# 島根原子力発電所 2 号炉 燃料体等の取扱施設及び貯蔵施設

(審査会合からの変更内容)

令和 2 年 6 月  
中国電力株式会社

# 燃料プール水位・温度（S A）の設計変更について

図1 燃料プール水位・温度（S A）の設置図（変更後）

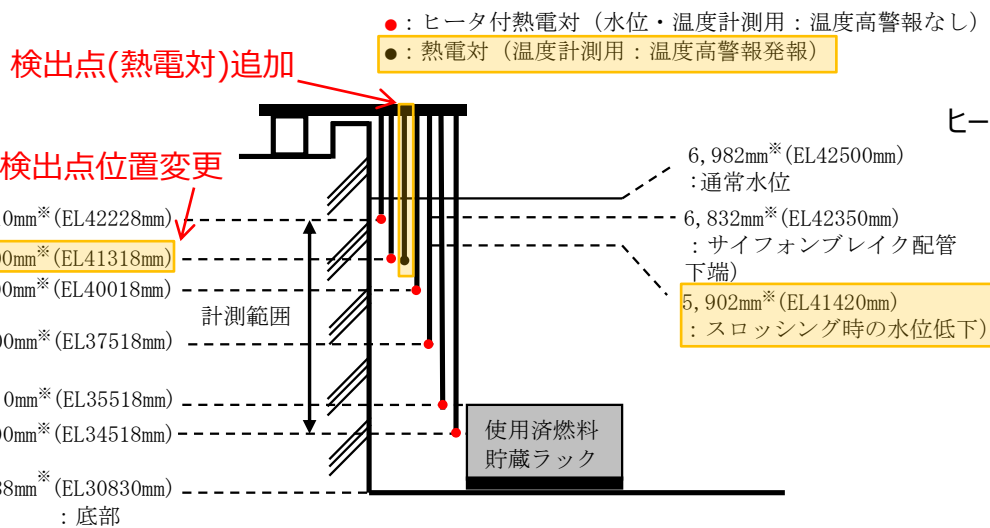
■ 燃料プール水位・温度（S A）について、設計進捗により下記の設計変更を行う。

➤ スロッシング時の水位低下幅を上回る水位の低下を把握することを目的に、検出点位置を6,000mm※に設定していた。しかし、内部溢水影響評価における燃料プールのスロッシング解析による溢水量の変更(第789回審査会合(令和元年10月29日))に伴い、スロッシング時の水位低下幅が変更となったため、検出点位置を変更。

変更前：6,000mm※(EL41518mm) [スロッシング後の水位 6,122mm※(EL41640mm)]

変更後：5,800mm※(EL41318mm) [スロッシング後の水位 5,902mm※(EL41420mm)]

➤ ヒータ加熱による影響を受けずに燃料プール温度高警報を発報することを目的に、熱電対による温度検出点を追加。なお、温度計測において、同じ設置高さの検出点のヒータ加熱による影響を受けない設計とする。

変更前：熱電対なし（ヒータ付熱電対6点による燃料プール温度高警報）

変更後：熱電対（設置位置 5,800mm※）あり（熱電対1点による燃料プール温度高警報）

※基準点は使用済燃料貯蔵ラック上端（EL35518mm）
